A L P S 処理水希釈放出設備  
要求事項に対する検討状況への追加質問回答

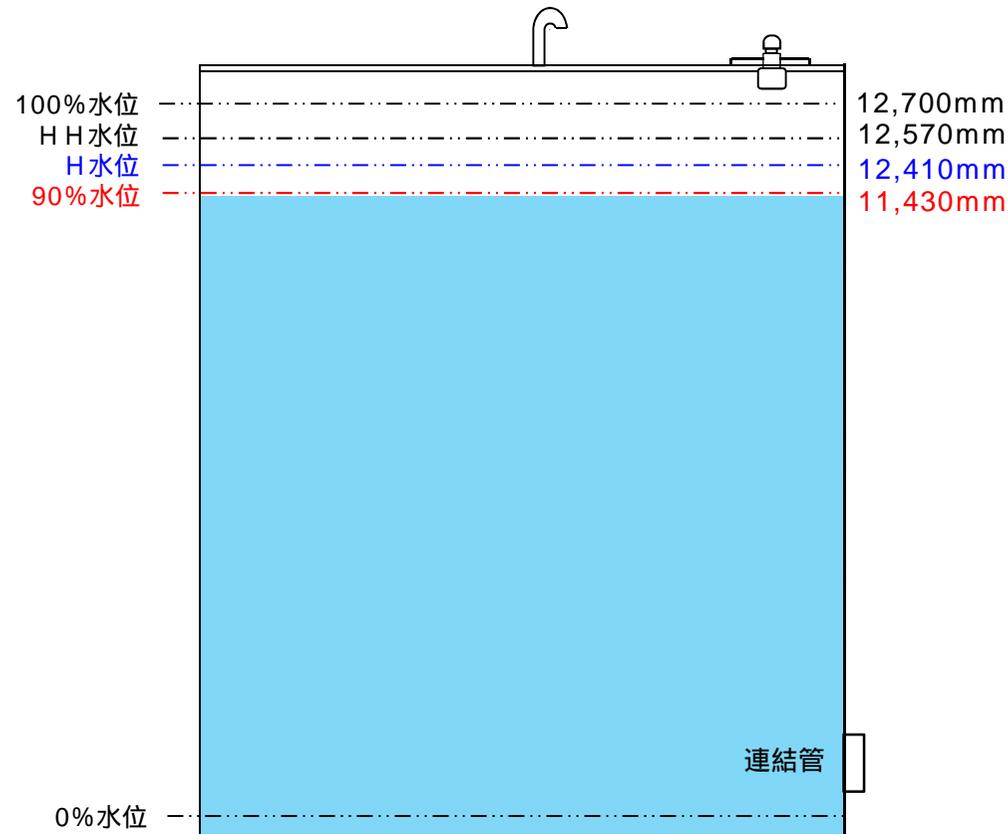
- K4タンク内の水の移送は完了していますか。底部に残渣はありましたか。もし完了しているタンクがあるのであれば清掃前の底部の状況の写真を提供してください。

- 2022年2月に実施した循環攪拌実証試験から、最も循環量が多い条件での運転時における隣接タンク間の水位差を算出。下記の通り目標水位を設定した。

タンク水位高	12,410mm
隣接タンク間水位差	約375mm
計器誤差	130mm
尤度	100mm
目標水位	< 11,430mm

- 現状のタンク水位から目標水位まで水位低下させた場合、約1,650m<sup>3</sup>の移送が必要となる。

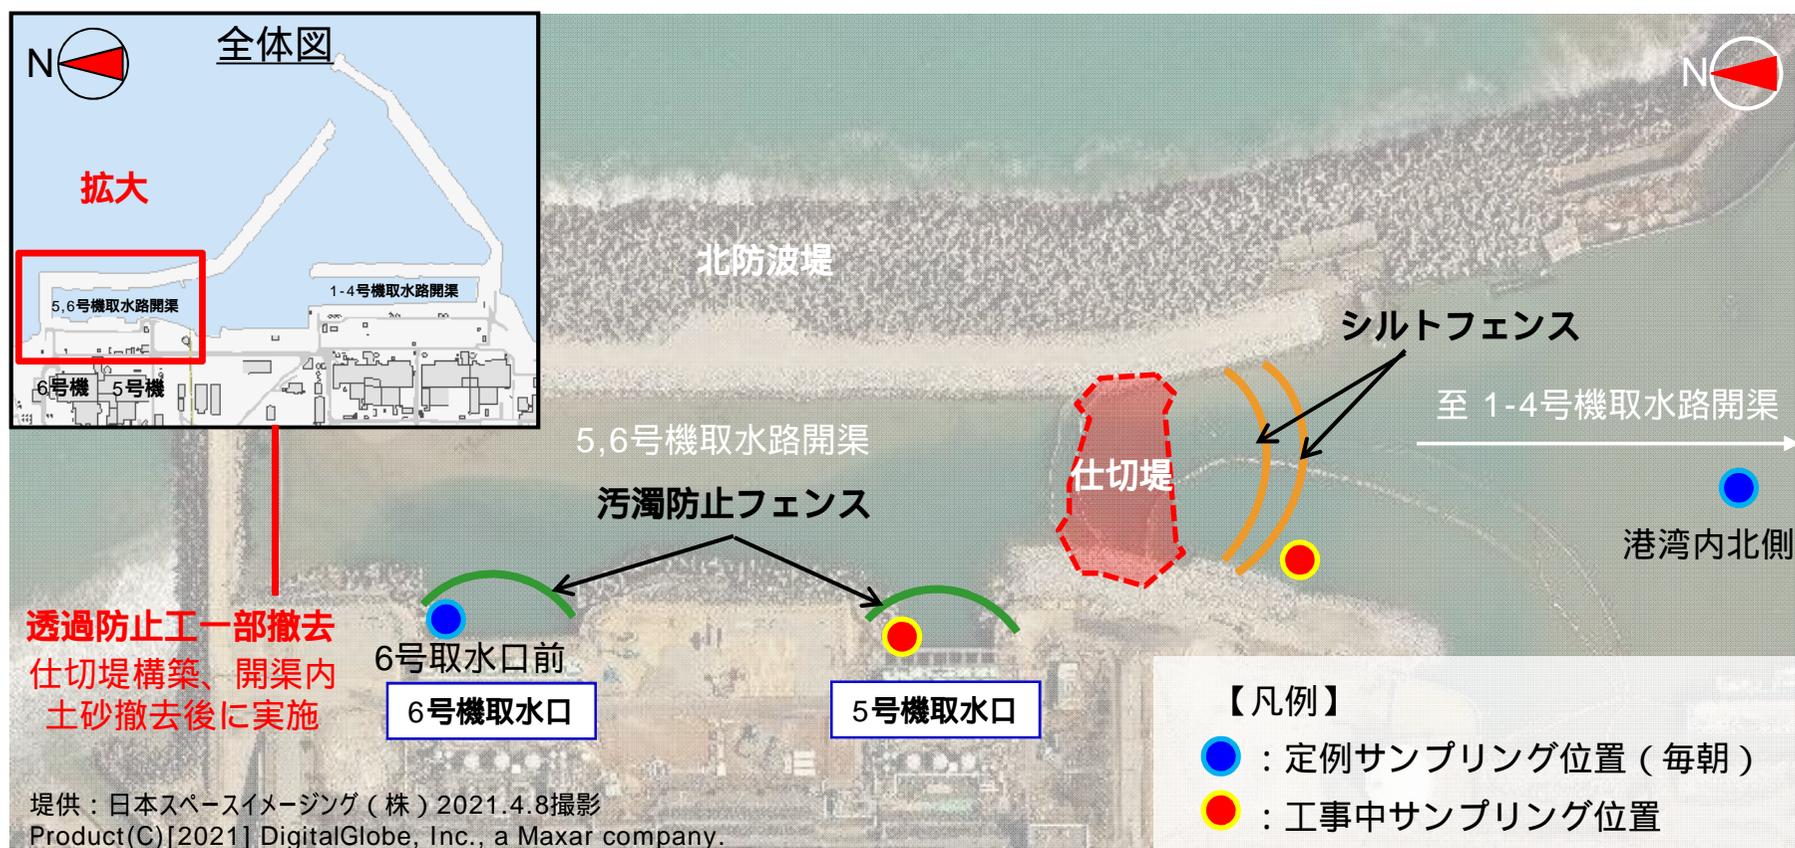
- 堆砂撤去（浚渫）は重機足場（捨石堤）部分を実施しないのですか。（黄色のハッチング範囲になっていないため念のため確認）

- 黄色のハッチング範囲が、福島県様から許可を頂いている堆砂撤去（浚渫）の範囲となります。重機足場（捨石堤）部分も堆砂撤去（浚渫）に一部干渉するが、6号機側の一部の範囲になる。

測定・確認用タンク (K4) の対応策

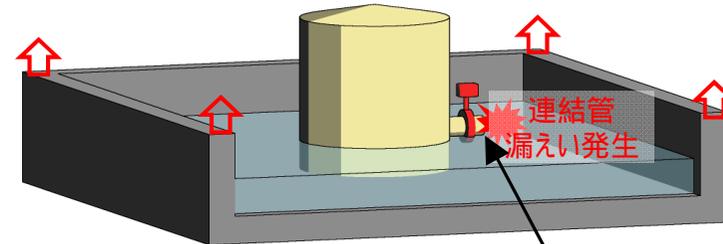
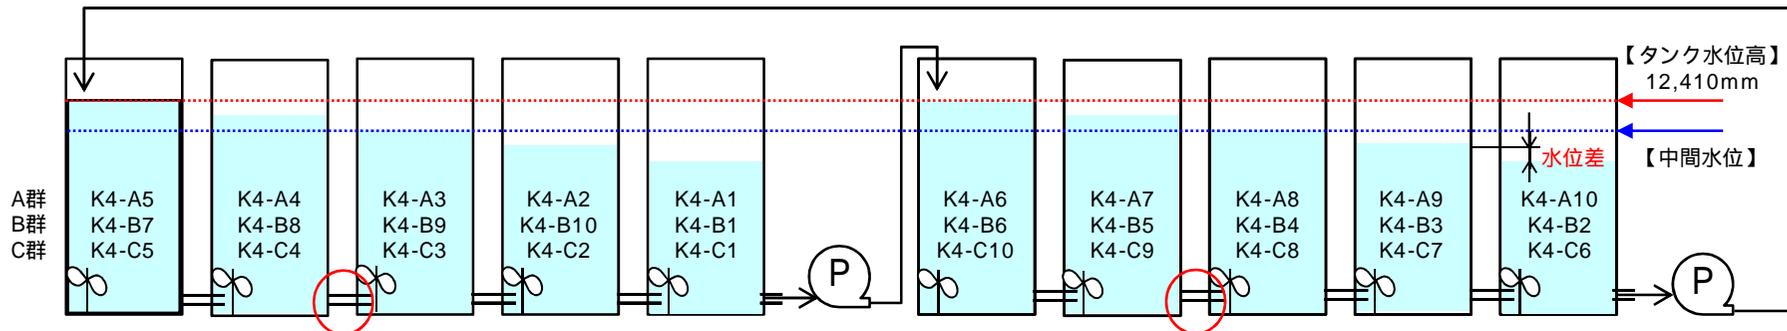
- 外堰の拡張、嵩上げはどの程度行うのか、それによって得られる機動的対応に係る時間的余裕はどの程度になりますか。

- 本年7月に認可を頂いた実施計画では、タンク2基分の漏えいに対して必要な内堰高さを確保することで認可を得たことを踏まえ、今回も同様に、自動閉止弁の設置により分割されたタンクのグループ（タンク2基あるいは3基で構成）のうち2グループからの漏えいに対し必要な外堰高さ・外堰面積を確保することとしている。
- 上記より、外堰高さを2mとして（これ以上高くするとタンクが浮く可能性）、タンク6基分（6000m<sup>3</sup>）の漏えいを受けることが可能な拡張範囲とするが、詳細については現在検討中である。
- また、連結管1カ所からの漏えいを想定した場合、タンク外堰が満水となるまでの時間としては約3時間となる。

要求事項 への対応策  
外堰容量増 + 連結弁改造

外堰拡張 + 嵩上げ  
による容量増  
タンク漏えい量  
2基分 6基分

連結弁改造による  
自動“閉”機能追加  
1箇所当りの最大漏え  
い量タンク3基分

2箇所で漏えいが発生した場合も外堰内に留まる
